伊方発電所 3 号炉
原子炉設置変更許可申請書 比較表

(添付書類五)

令和 2 年 5 月

伊方発電所3号炉原子炉設置許可申請書新旧比較表(案) 添付五

第5.1図 原子力関係組織(1/2)（令和2年3月1日現在）

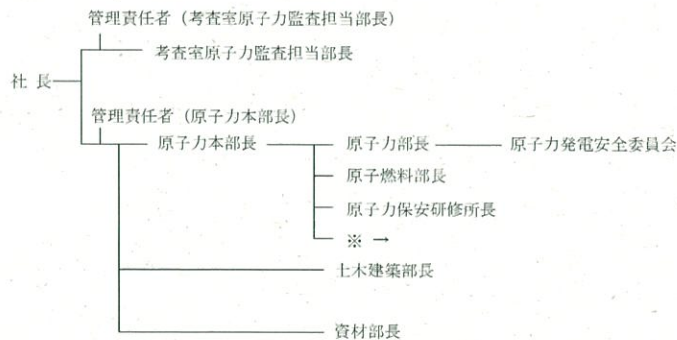
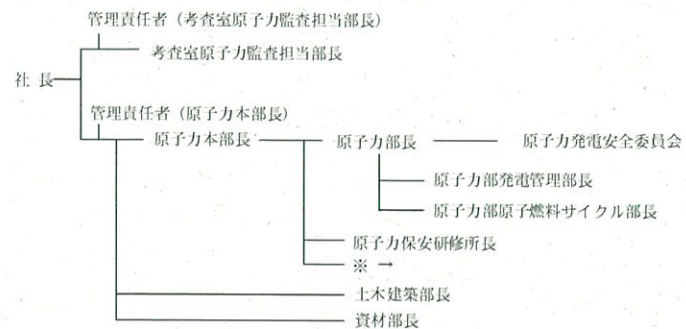
組織変更を反映

起点日の変更

組織変更を反映

起点日の変更

第5.3図 原子力発電所品質保証文書体系（令和2年3月1日現在）

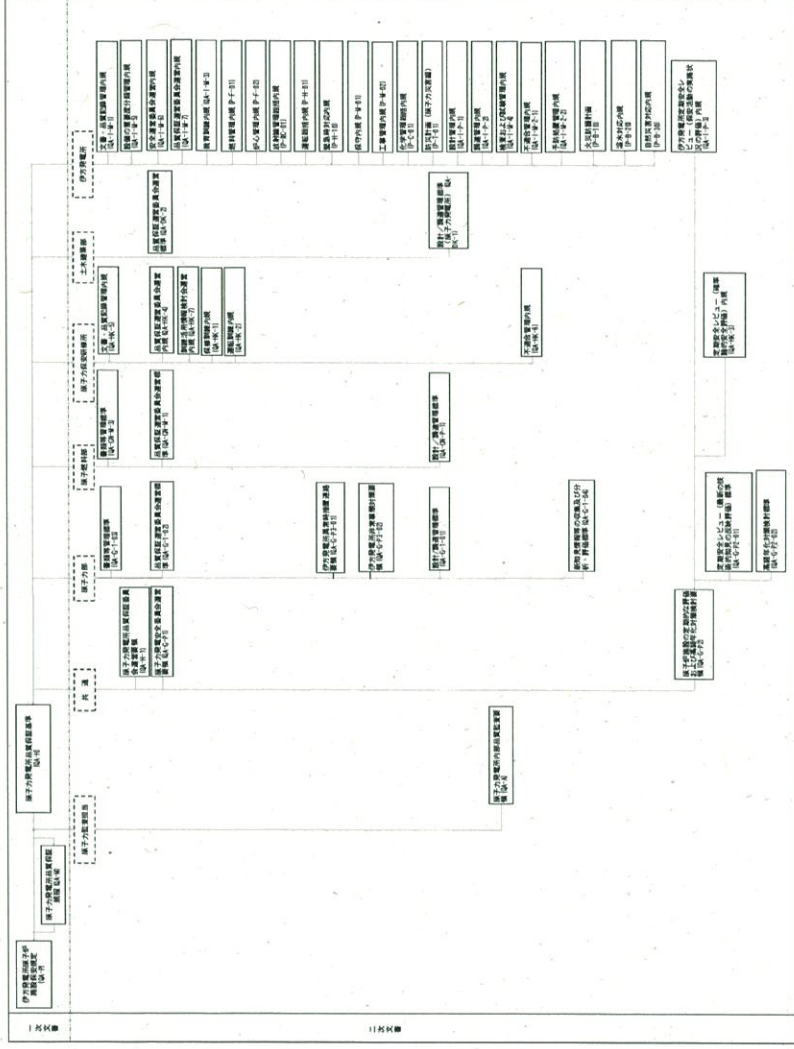
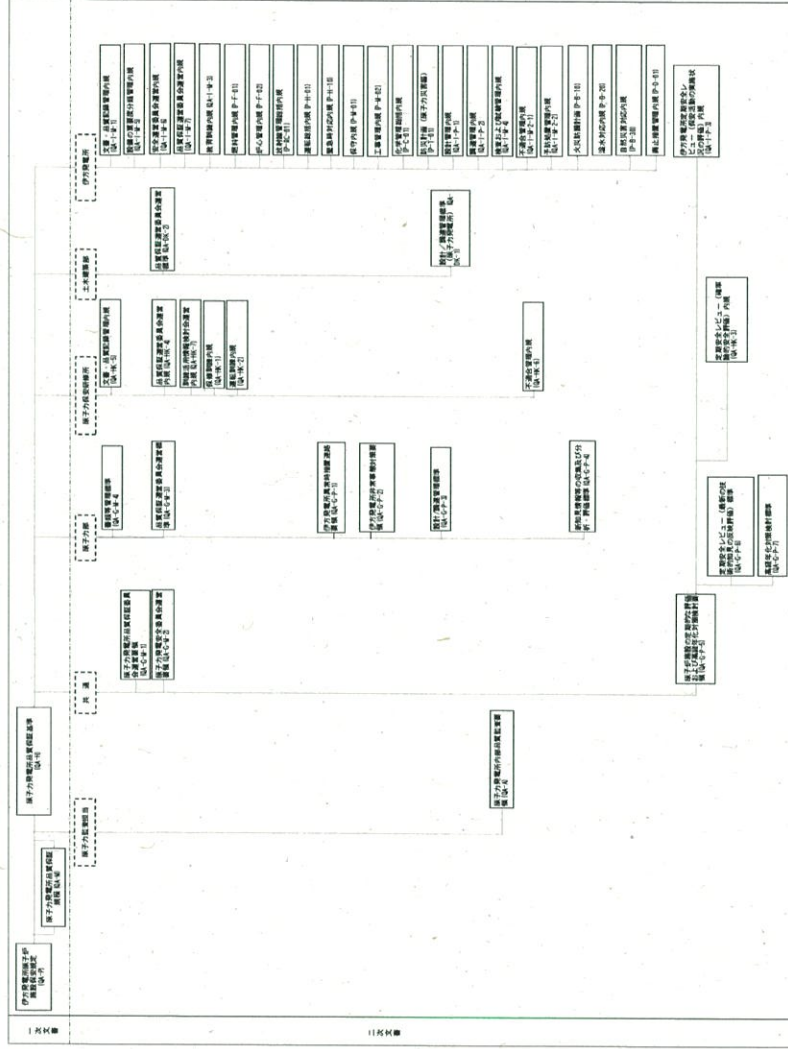
起点日の変更
